九州電力への確認結果

平成 31 年 1 月 22 日、九州電力株式会社（以下「九州電力」という。）から県に対して、玄海原子力発電所の使用済燃料乾式貯蔵施設の設置について、「原子力発電所の安全確保に関する協定」第 4 条に基づく事前了解願（令和 2 年 9 月 4 日付けで一部補正）が提出されたため、当該施設の設置変更許可申請に係る原子力規制委員会の審査状況を注視するとともに、九州電力に補足説明を求め、審査内容を確認してきた。原子力規制委員会による審査が終了して以降は、佐賀県原子力安全専門部会（以下「専門部会」という。）を開催して専門家の助言を求め、専門部会の結果を踏まえて、九州電力及び原子力規制委員会に詳細を確認するなど、原子力規制委員会の審査結果を丁寧に確認してきた。

図-1 乾式貯蔵建屋の外観(イメージ)

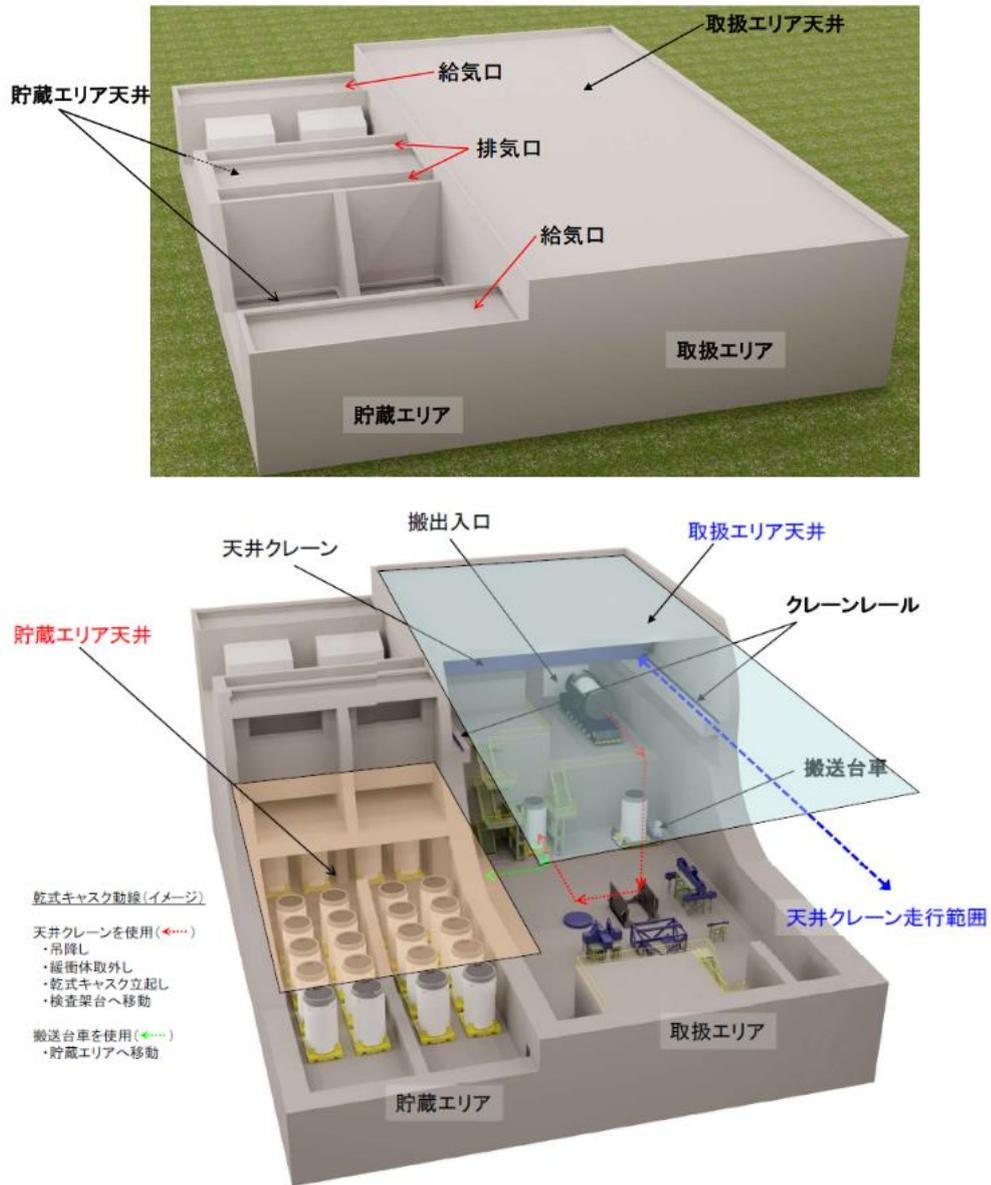
建屋の天井に関して、専門部会委員から日射の影響や風雨による影響を受けやすい構造にはなっていないか質問があったため、建屋の構造や維持管理等を確認したところ、以下のとおり回答があり、審査結果に不合理な点はなかった。なお、改めて確認した乾式貯蔵建屋の外観は図－1 のとおり。

- ・ 乾式貯蔵建屋は鉄筋コンクリート構造とする計画であり、適切な施工管理及び維持管理を行うことで、乾式貯蔵容器の設計貯蔵期間（60 年）を上回る期間において使用可能であると考えている。
- ・ 天井及び壁面は厚さ 1 m 以上であり、日射によるコンクリート壁内の温度分布を時刻別に確認した結果、外壁から約 0.5m の位置までしか影響はなく、壁の内側の温度は上昇せず、建屋内の温度に影響を与えない。
- ・ コンクリートに雨水が浸透することでコンクリートの劣化や雨漏りが生じないよう、屋上部に防水処理を行う。

- 乾式貯蔵建屋の点検内容及び頻度については、今後具体的に検討を行うこととしているが、コンクリートの劣化や雨漏りについて、計画的に目視点検・補修を実施して、適切な維持管理を行う。 ※既設建屋の外観目視点検は1回/年の頻度で実施。

図-2 乾式貯蔵建屋の給排気口の構造

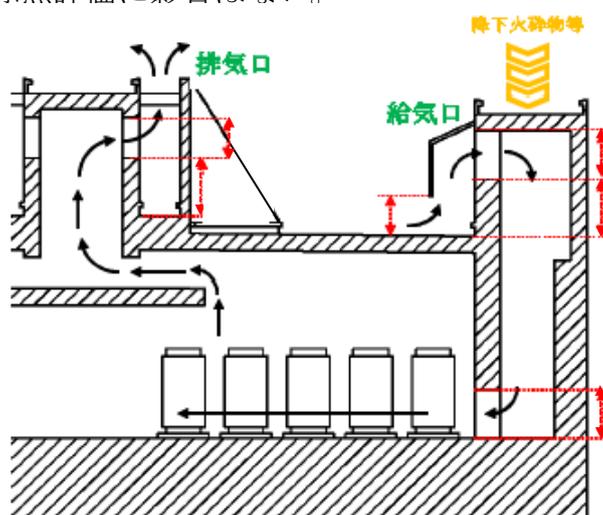
火山の影響に関して、降下火砕物による影響がない設計とする旨の説明があったため、その構造や対策等、詳細を確認したところ、以下のとおり回答があり、審査結果に不合理な点はなかった。

- ・ 給気口には給気フードを設置し、給気口の開口部は高い位置に設置するなど、火山灰等の堆積の影響を受けにくい構造とする。
- ・ 仮に開口部から火山灰等が侵入した場合でも、降下火砕物の層厚（約 10cm）に対し、給気口の面積は十分に広く、流路を塞ぐことはない。
- ・ 給気口や排気口には、鳥害対策等を目的とした格子を設置する計画としているが、火山灰等の粒径（2 mm 以下）より大きい隙間であるため閉塞しない。
- ・ 万一、乾式キャスク表面に火山灰が付着した場合には、拭き取りを行うため、乾式キャスクへの安全性に影響はない。
- ・ 建屋の除熱評価では、建屋のコンクリートから外気や地中への放熱がない厳しい条件で評価しているため、降下火砕物が建屋の外側に堆積した場合においても建屋の除熱評価に影響はない。

図-3 乾式キャスクの配置

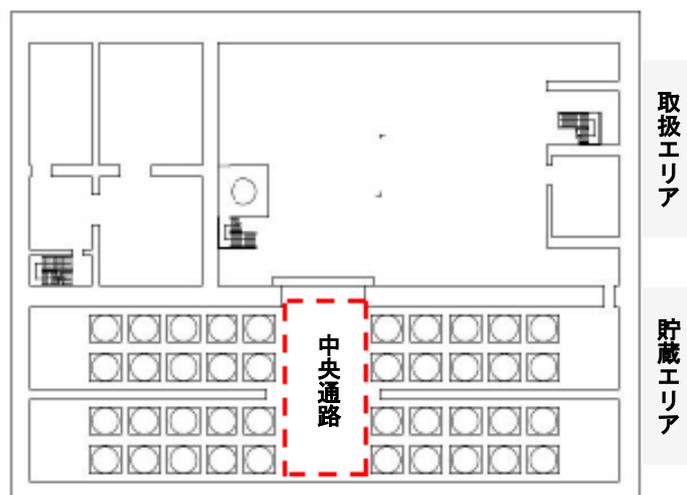
貯蔵エリアの温度に関して、外気温 33℃で評価した結果、50℃以下になるとの説明があった。委員からは、外気温が 33℃よりも厳しい状況になることも考えられるとの意見があったため、乾式貯蔵建屋の温度評価について詳細を確認したところ、以下の回答があった。

- ・ 建屋の除熱機能の評価における給気側の設定温度 33℃については、過去の気象統計から空調設計の外気条件として空気調和・衛生工学便覧に示されている TAC2.5%温度^{*1}を基に設定しており、玄海原子力発電所の最寄地点の最高温度である 32.4℃に余裕を考慮した値としている。
- ・ 気象庁が公開している唐津観測所の気象データでは、2020 年 8 月 1 日から

31 日における日ごとの最高気温の平均は 33.3℃、2010 年から 2020 年までにおける 8 月の最高気温の平均は 31.7℃であり、設定した給気温度と概ね同じであることを確認している。

- 建屋の除熱機能の評価結果では、排気温度は約 45℃となっており、基準値 50℃に対して十分な余裕がある。なお、排気温度の基準値（50℃以下）については、乾式キャスクの除熱機能の評価において、周囲温度を 50℃として評価を行っていることから設定したもの。
- 排気温度の約 45℃については、以下のとおり保守的に評価した温度であり、実際の貯蔵エリア内の環境温度は、45℃より低いと考えている。
 - ▶ 乾式キャスクは、その発熱量を保守的に評価しても最大で 15.8kW/基となるが、除熱機能の評価条件としては、更に保守的に 18kW/基としている。
 - ▶ 乾式建屋からの放熱はすべて空気の流れにより外気へ放熱されるものとして評価しており、建屋のコンクリートから外気や地中への放熱は考慮していない。
 - ▶ 乾式キャスクは 10 基毎の 4 つ区画で貯蔵するが、別の乾式キャスクが一時的にその区画に接近すること※²を考慮し、乾式キャスク 11 基で評価している。
 - ▶ 空気の流れの流路における圧力損失について、不確定性を考慮し安全係数を 1.3 倍としている。

※2 4 つの区画は中央通路で繋がっており、貯蔵のために乾式キャスクを移動させる際、一時的に近接する場合がある。
また、貯蔵中の乾式キャスクに異常が確認された場合は使用済燃料ピットに輸送するが、奥に貯蔵されている乾式キャスクを輸送する場合は、中央通路側の仮置き可能なスペースに手前の乾式キャスクを一時的に移動させる。

図-4 蓋間圧力の経時変化(基準漏えい率での漏えい)

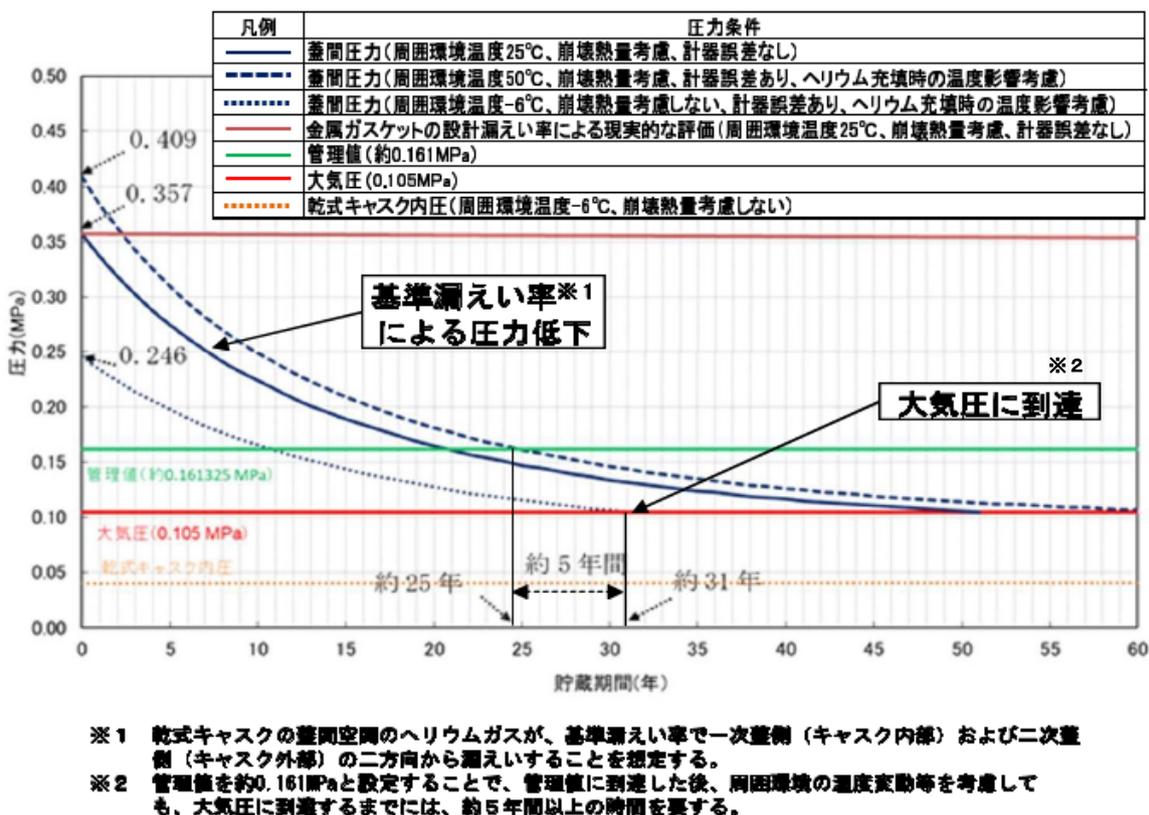
一次、二次蓋間圧力の監視に関して、委員から、連続監視ではなく定期的な監視としている理由について質問があった。九州電力からは、設定している監視頻度であれば、乾式キャスクの閉じ込め機能の健全性が確認できる旨の説明があった。

そのため、監視頻度の設定方法及び監視頻度の妥当性（漏えい率が基準漏えい率より更に上昇した場合の評価）について詳細を確認したところ、以下のとおり

- 蓋間圧力の監視頻度の設定にあたっては、保守的に蓋部の金属ガスケットから基準漏えい率 ($2.49 \times 10^{-6} \text{Pa} \cdot \text{m}^3/\text{s}$ 、金属ガスケット仕様の約 200 倍) で漏えいしたと仮定した場合を基に決定している。具体的な内容は以下のとおり。
 - ▶ 基準漏えい率で漏えいすると、保守的に周囲環境温度の変化を考慮した場合でも、大気圧に到達するのは約 31 年後である。
 - ▶ 大気圧の到達までに十分な処置期間を確保する観点から、周囲環境温度の急激な変化を考慮した際に大気圧に到達する約 5 年前の圧力を管理値として定めている。
 - ▶ 管理値に到達するのは、最も早くて約 10 年後であり、1 年に 1 回圧力監視を行うことで密封シール部の異常を検知することは可能であるが、さらに、保守的に圧力監視頻度を 3 か月に 1 回とする。

図-5 乾式キャスクの搬入フロー

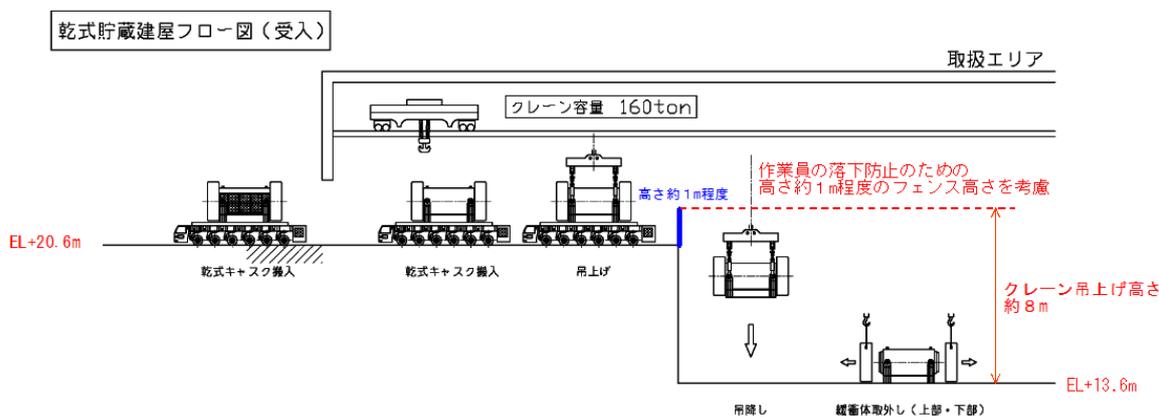
乾式キャスクの耐震性に関して、輸送容器の要件として9mからの落下に耐える設計となっている旨の説明があったため、詳細を確認したところ、以下のとおり回答があり、審査結果に不合理な点はなかった。

- ・ 9m落下評価時にバスケットに作用する加速度は、貯蔵・輸送兼用キャスクに考慮すべき地震力の加速度に比べ十分に大きい。
- ・ 乾式キャスク搬入後、車両から取扱エリアへ吊り下ろす際に、最も吊上げ高さが最大となる。その高さは約8mで、輸送に関する許認可（核燃料輸送物設計承認）において確認を受けた落下評価での高さ（9m）以下であり、安全性は維持される。
